DOMO 60 RPT

DOMO 114 F

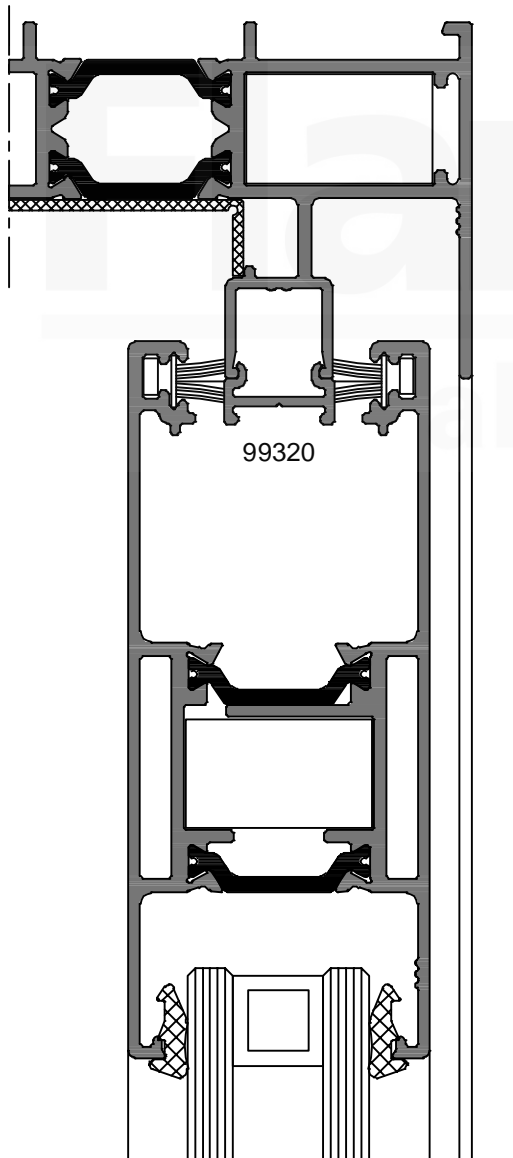
Introducimos un nuevo perfil de suplemento para los marcos de la línea DOMO 60 RPT y DOMO 114 F. Este perfil se ha diseñado para proporcionar un mejor contacto en la parte superior de la hoja en situaciones donde, por razones de instalación o fabricación, pueda haber un contacto insuficiente con el marco. Es opcional y puede colocarse incluso con las hojas ya instaladas.
